Deckplan 5 Blatt 6 T
vom 29.06.2018
ersetzt
Lageplan 6, Unterlage 5 Blatt 6
vom 29.08.2014

Unterlage / Blatt-Nr.: 5 / 6 T
Lageplan 6
landschaftspfleger. Maßnahmen
Ausgleichsmaßnahmen 6.12 - 6.15

St 2309
Bau einer Ortsumfahrung Kleinwallstadt mit
Neubau Mainbrücke südlich Kleinwallstadt

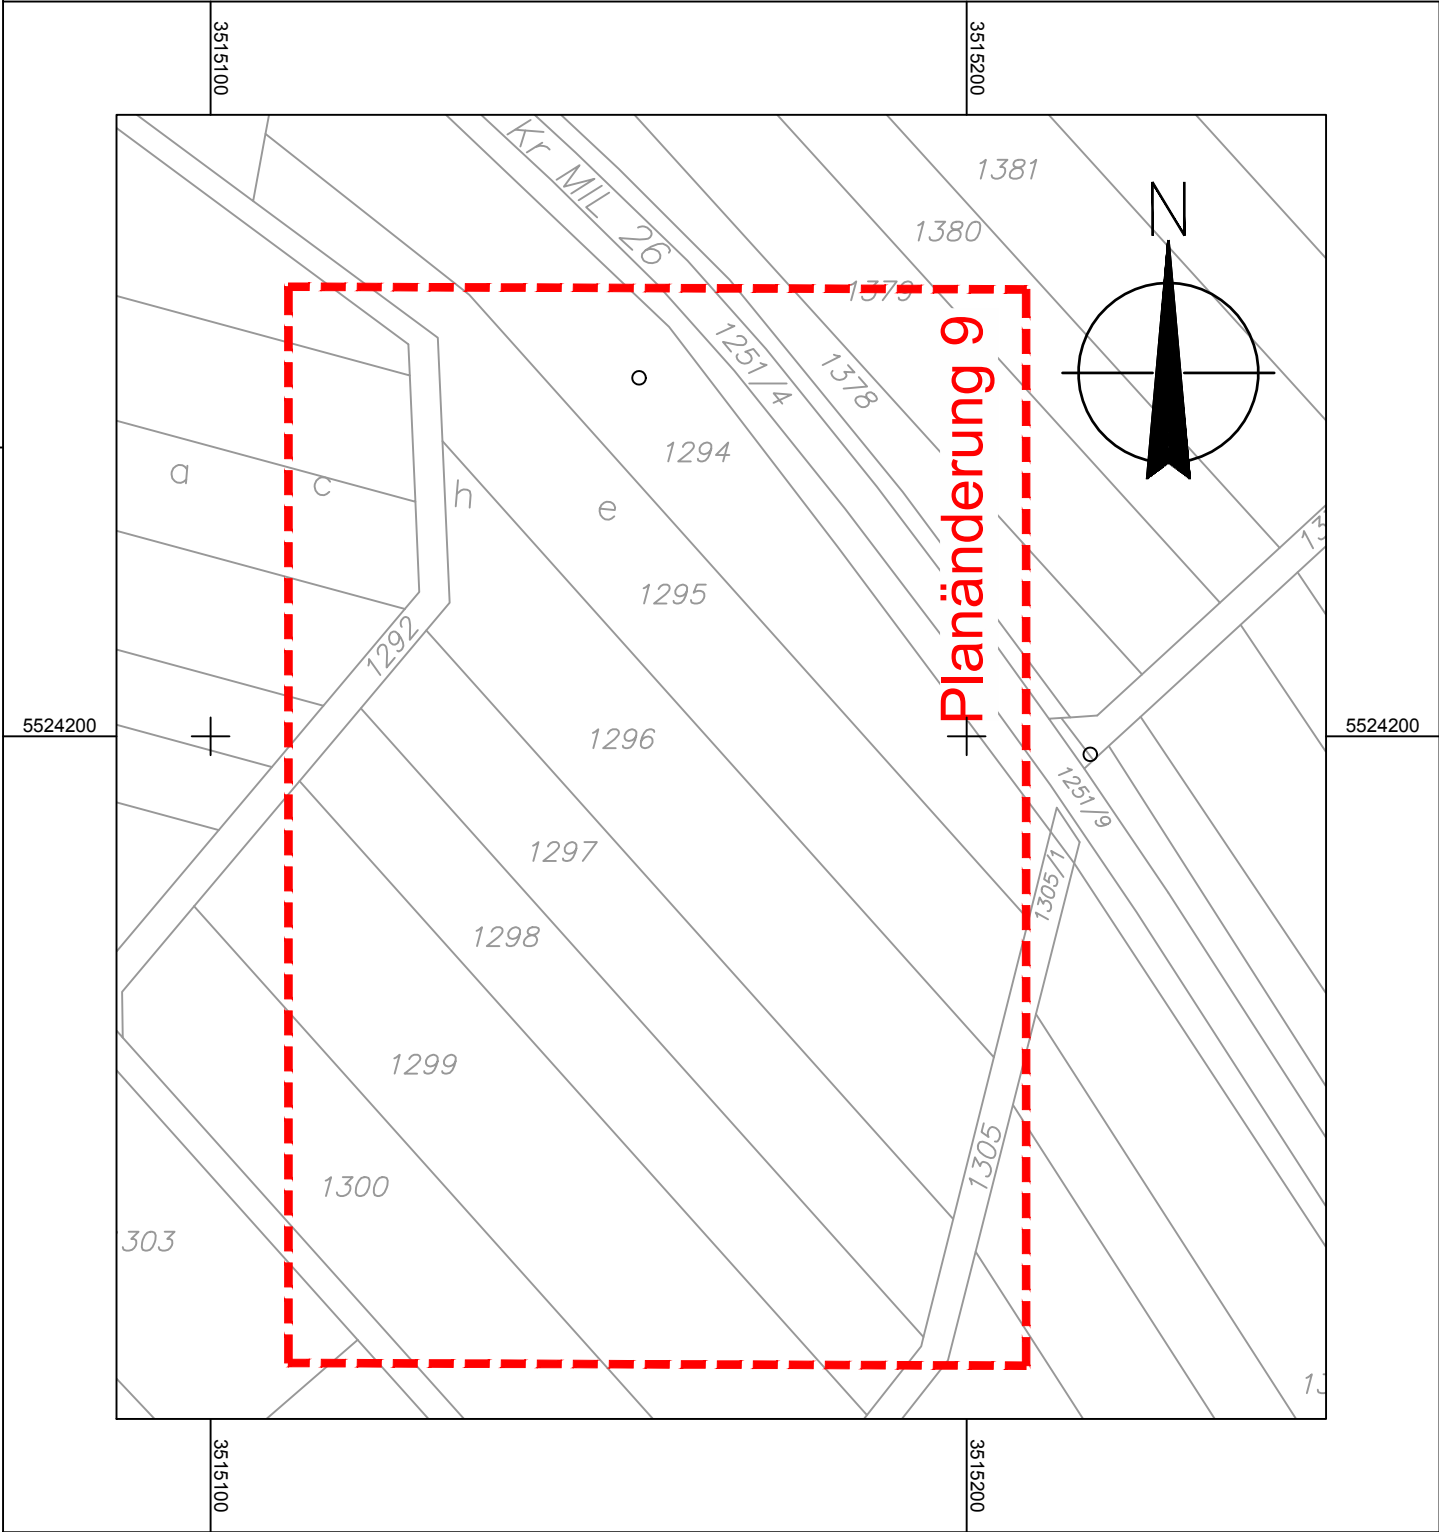
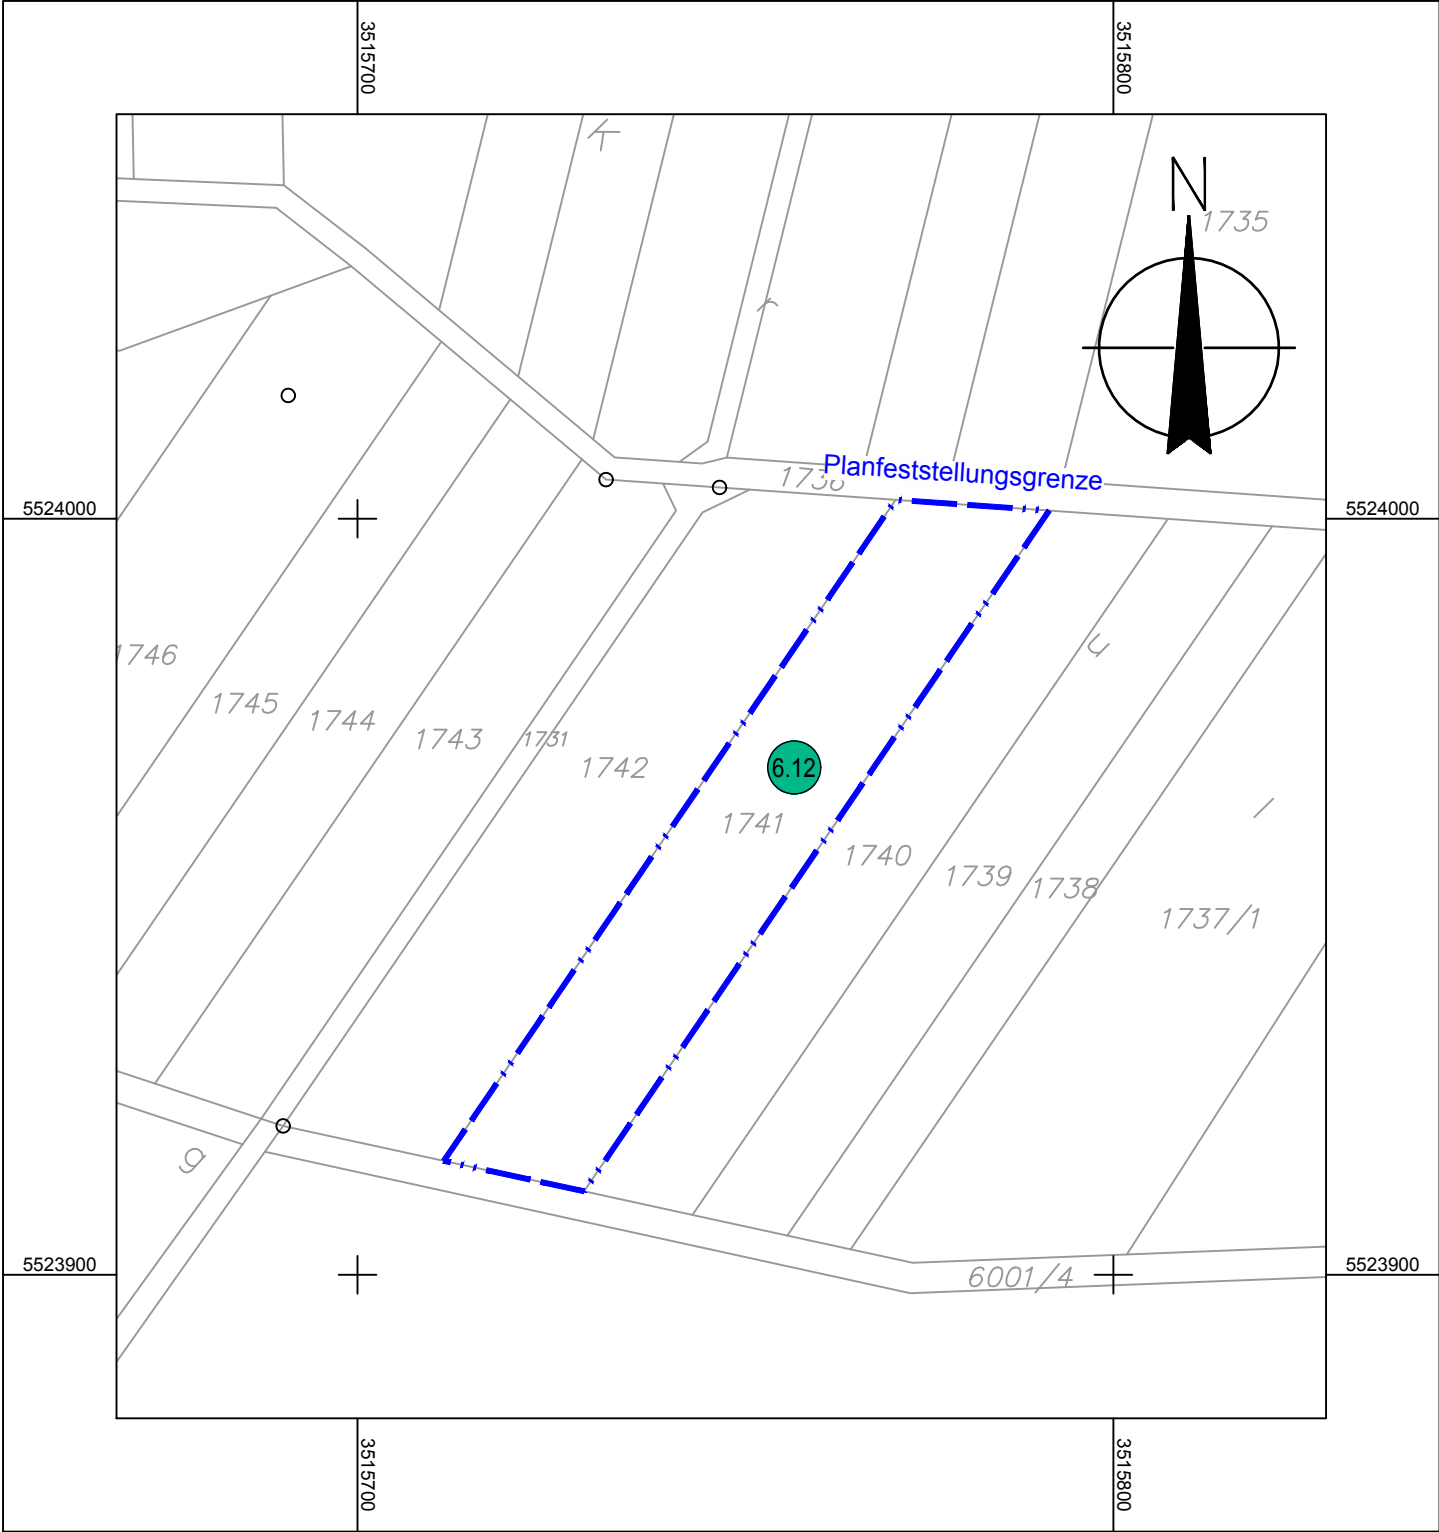
Geobasisdaten © Bayerische Vermessungsverwaltung			
 OBERMEYER PLANEN + BERATEN GmbH Weissenburger Straße 20-22 63739 Aschaffenburg Tel. 06021/38667-0	bearbeitet:	29.08.2014	Vr
	gezeichnet:	29.08.2014	Mto
	geprüft:	29.08.2014	Vr
Projekt:		21630	
PL 9	Ersatzmaßnahme E2: entfällt (6.15)	30.01.2018	Heyne
PL 8	Ersatzmaßnahme E1: entfällt (6.14)	30.01.2018	Heyne
Nr.	Art der Änderung	Datum	Zeichen
